改善措置事項説明図

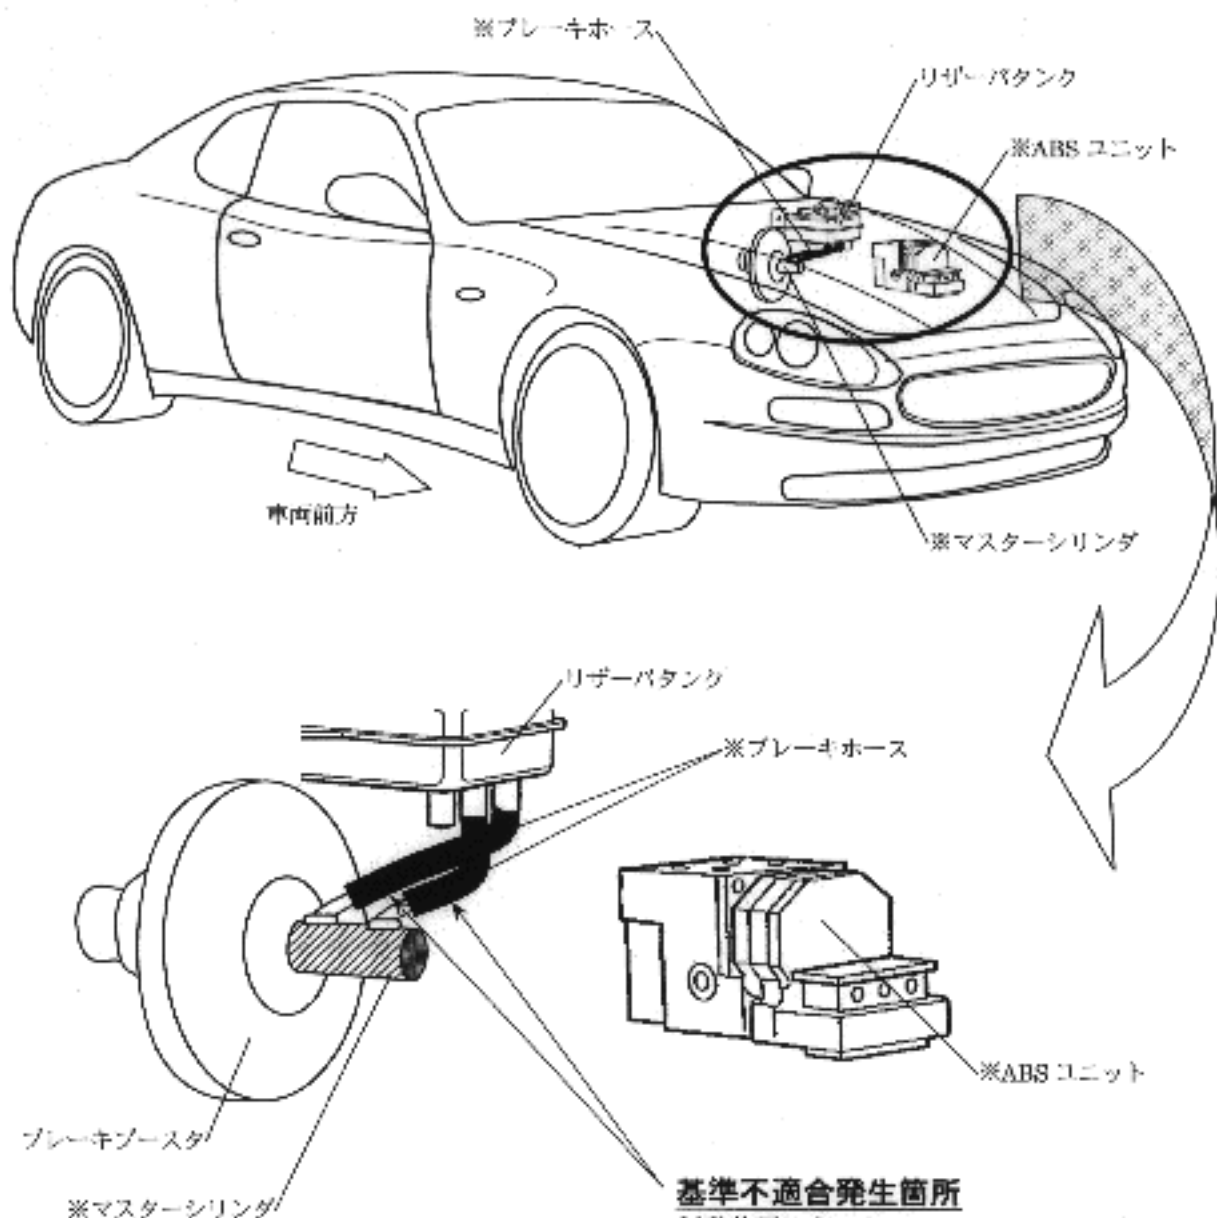
基準不適合発生箇所

制動装置において、マスターシリンダとリザーバタンク間とのブレーキホースの材質が不適切なため、そのままの状態で使用を続けると、当該ホース内部がブレーキ液により浸食され、ゴム成分が溶けてABSユニット内の液圧が異常に上昇することがあり、最悪の場合、ABSユニットの液圧回路からブレーキ液が漏れ、制動力が低下するおそれがある。

改善の内容

全車両、当該ブレーキホースを対策品に交換し、マスターシリンダ、ABSユニット、ブレーキ液を新品と交換する。
